**AVIS RELATIF À LA PROTECTION
CONTRE LES EVENTUELS EFFETS NOCIFS ET NUISANCES
PROVOQUÉS PAR LES RAYONNEMENTS NON IONISANTS
GÉNÉRÉS PAR DES ANTENNES ÉMETTRICES STATIONNAIRES**

Commune : WATERLOO - Exploitant : PROXIMUS

Référence exploitant : 02BRQ_01

Rapport n° 2342 / 2023

Figure 1 : Vue en plan des lieux de séjour et des points de contrôle

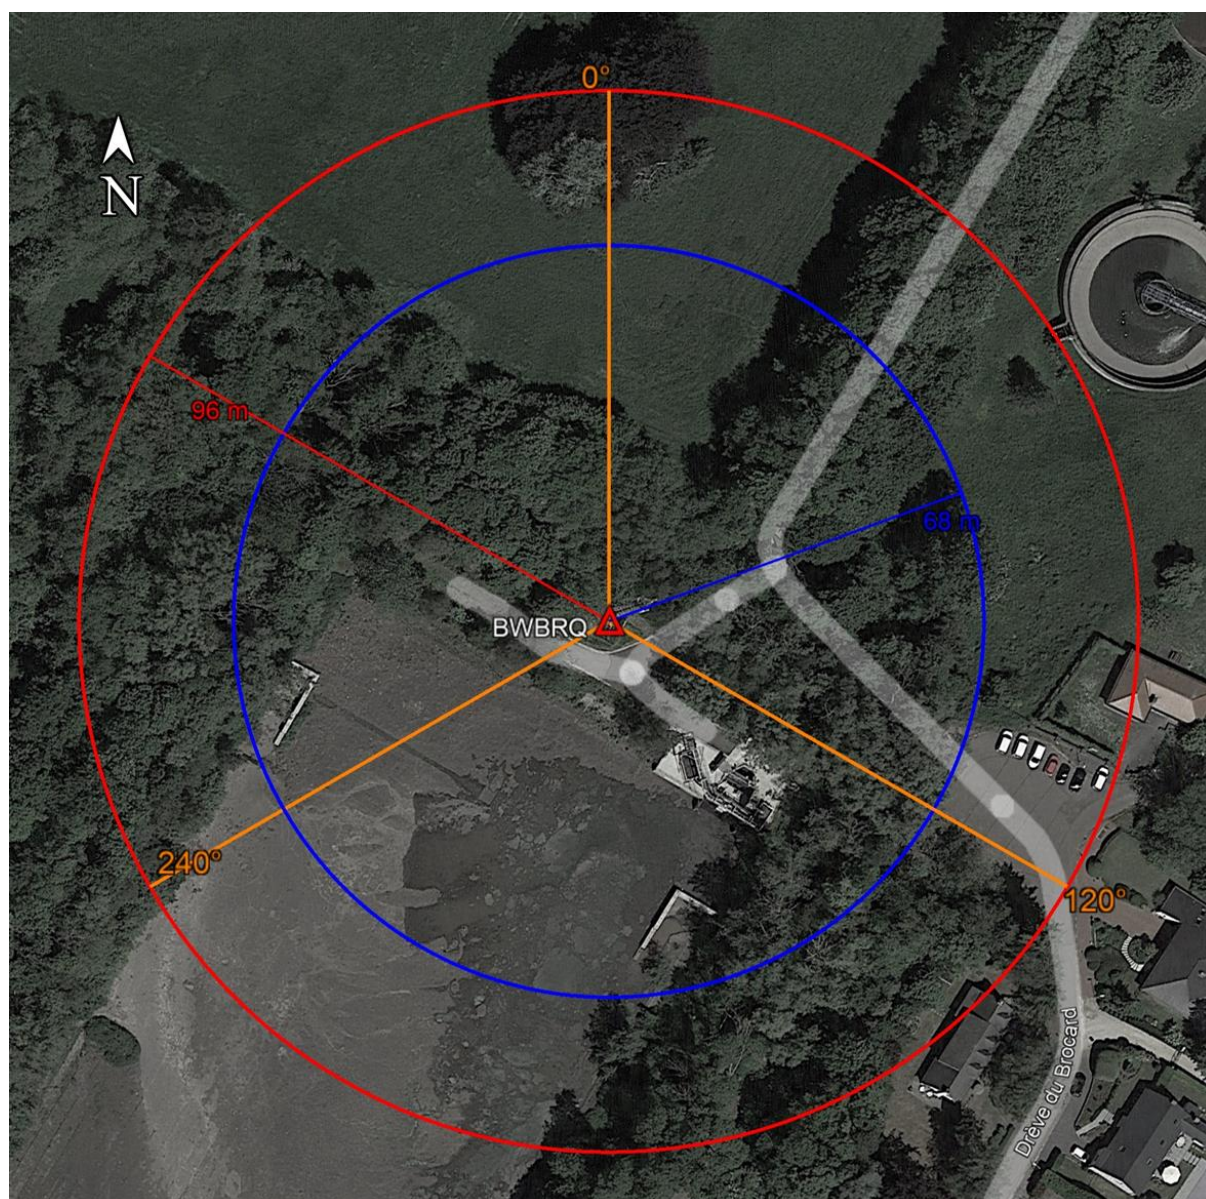
En ce qui concerne les antennes de l'installation mentionnées dans le tableau 1, la distance maximale à laquelle la limite pourrait être atteinte, à l'extérieur, est égale à 92,4 m. S'il n'y a pas de LS à une distance inférieure, les antennes respectent forcément la limite d'immission.

Dans le cas des LS situés à l'intérieur des bâtiments, une atténuation d'obstacle est prise en compte et il en résulte que la distance maximale à laquelle la limite pourrait être atteinte se réduit à 65,4 m.
